DIREZIONE GENERALE ARCHEOLOGIA BELLE ARTI E PAESAGGIO  
SERVIZIO V

**CERIGNOLA (FG) – ASCOLI SATRIANO (FG): Parco eolico denominato "Cerignola Borgo Libertà" sito nel territorio comunale di Cerignola e di Ascoli Satriano e infrastrutture connesse nel comune di Ascoli Satriano, della potenza pari a 40,8 MWe.**  
Procedura riferita al Decreto legislativo n. 152/2006 – VIA.  
Proponente: Società Tozzi Green S.p.A.  
Parere tecnico istruttorio della Direzione generale Archeologia, belle arti e paesaggio (ABAP).

FIG. 20 - Planimetria degli impianti eolici nella AVI (8,75 km dal sito proposto) su cartografia IGM.

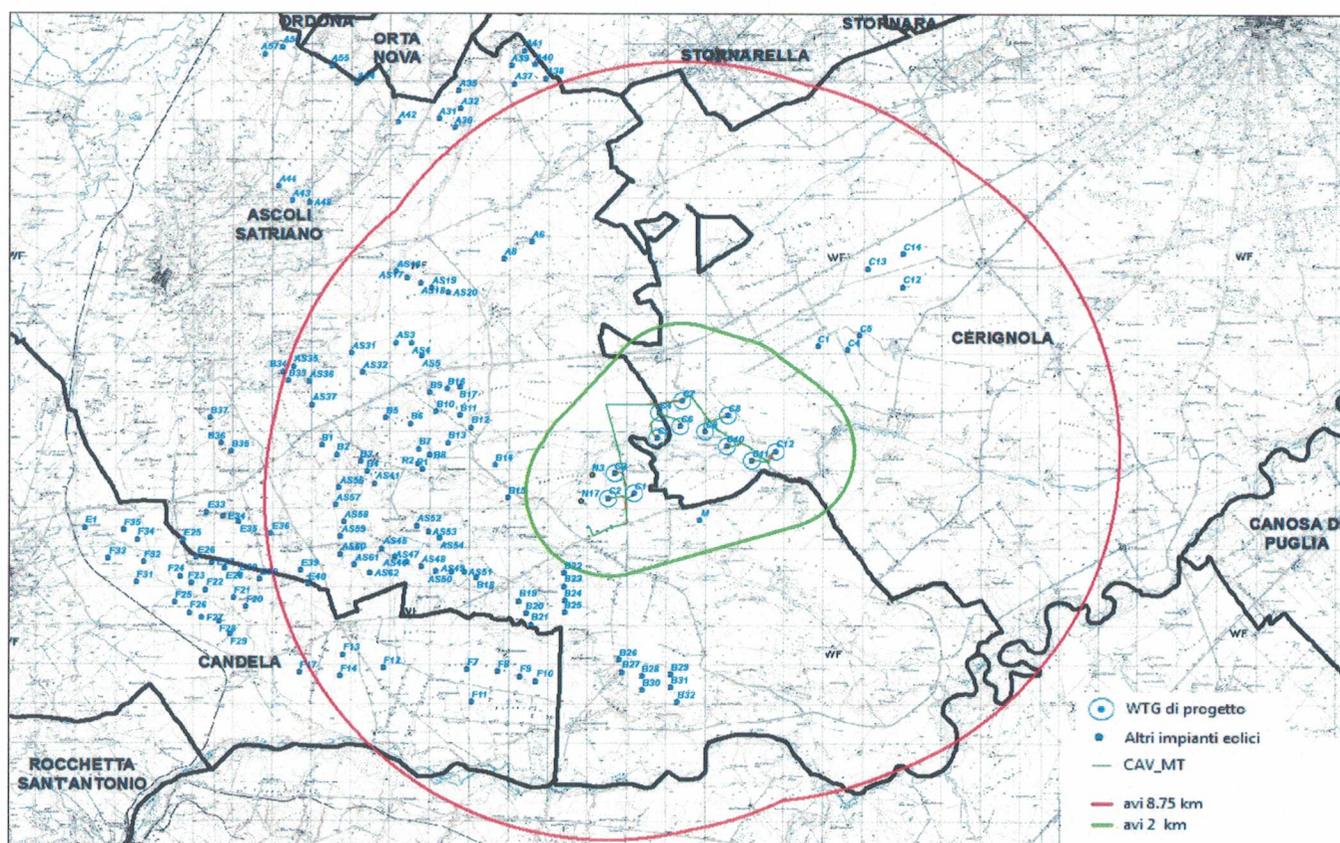
nell'elaborato denominato "Integrazione SIA", capitolo 5 "Analisi e valutazione degli impatti cumulativi", dove dall'esame della fig. 20, "Planimetria degli impianti eolici nella AVI (8,75 km dal sito proposto) su cartografia IGM" (sotto riportata), appare evidente che le aree ad ovest, nord-ovest e a sud-ovest rispetto all'area dell'impianto proposto sono "occupate" da altri impianti eolici e che invece tutte le aree ad est, sud-est, come anche a nord (tranne che per la presenza dell'impianto indicato con 'C' nella Tabella 6 "Impianti FER buffer 8,75 km - Impianto Cerignola", costituito da 6 aerogeneratori, di proprietà della medesima Società Tozzi Green S.p.A.) sono attualmente prive di impianti eolici. È quindi a questa parte di territorio che ci si riferisce quando si afferma che "(...) Il cuneo di territorio del comune di Cerignola e Ascoli Satriano, in cui ricade l'impianto proposto, confina con le aree compromesse, ma è ancora preservato da impianti FER, ...Conserva la leggibilità e i caratteri di un territorio agrario dotato di lunga tradizione d'uso e di particolari caratteri storico-insediativi...". La realizzazione del parco eolico proposto costituisce quindi un elemento di connessione dell'ampia area già occupata da impianti eolici con quella interessata dai 6 aerogeneratori presenti a nord e quindi capace di produrre una progressiva saturazione dell'area ancora libera fino al centro abitato di Cerignola, con conseguente trasformazione di tali aree in contesti a spiccato carattere industriale. Si ritiene che le foto dell'area oggetto d'intervento (come estratte dall'elaborato denominato "Documentazione fotografica" del proponente), sotto rappresentate, danno una chiara ed esaustiva idea di quei caratteri e di quella integrità che si intendono preservare e ai quali ci si riferisce nel parere tecnico istruttorio negativo sopra riportato.

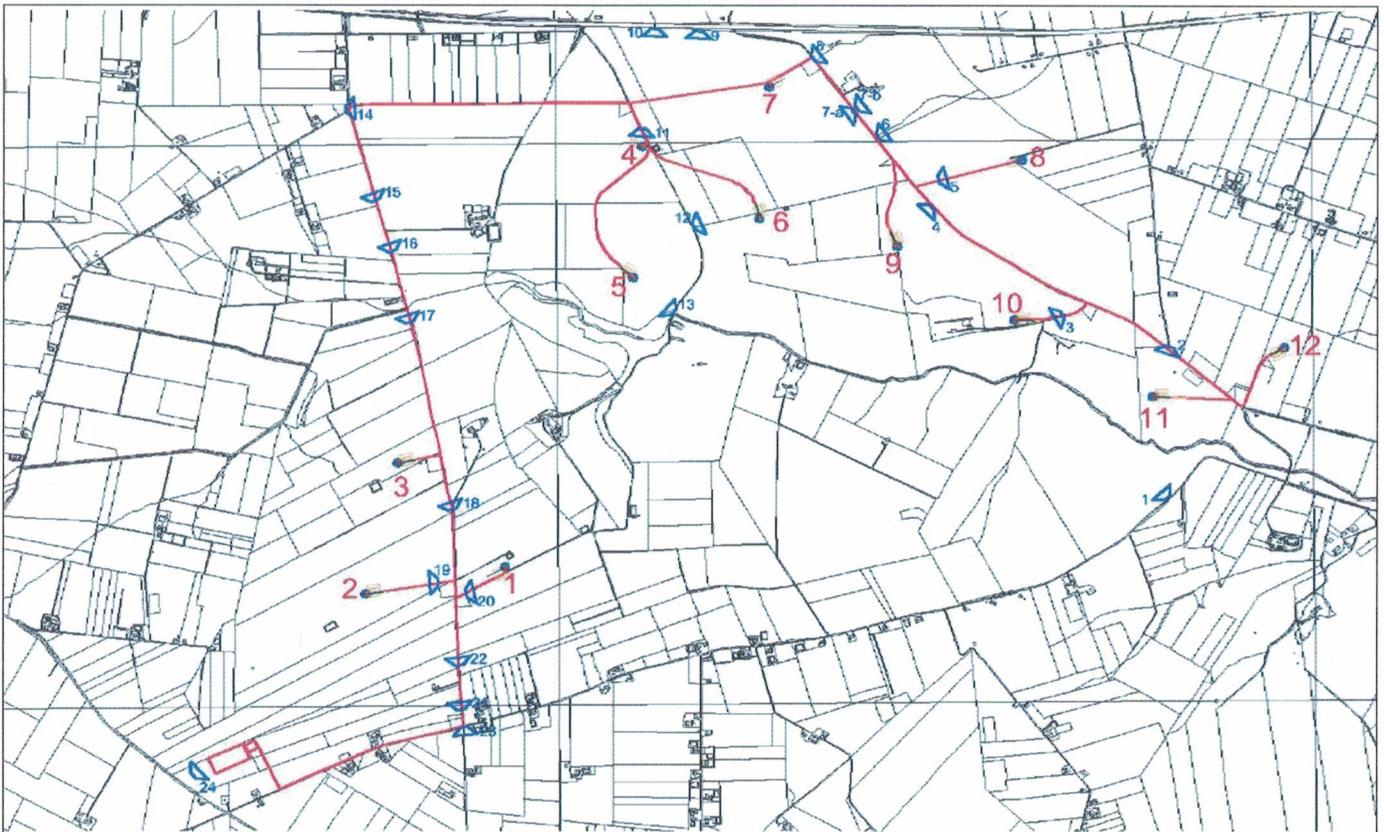
**RITENUTO** che in merito a quanto sostenuto dalla Società proponente, riguardo alla genericità dell'affermazione contenuta a pag. 10 del parere tecnico istruttorio del 15/05/2018 per la quale "gli aerogeneratori 11 e 12 risultano notevolmente vicini (circa 390 mt) a siti e beni paesaggistici presenti nell'area di intervento quali il Parco Nazionale del Fiume Ofanto e zona SIC...", la prescrizione n. 1 dettata nel parere della Commissione Tecnica di Verifica dell'Impatto Ambientale – VIA e VAS, che ha escluso la realizzazione di detti aerogeneratori 11 e 12, data la loro estrema vicinanza con le aree protette, si possa considerare quale ancor più motivata ragione ambientale della loro incompatibilità con le stesse aree naturali paesaggisticamente tutelate.
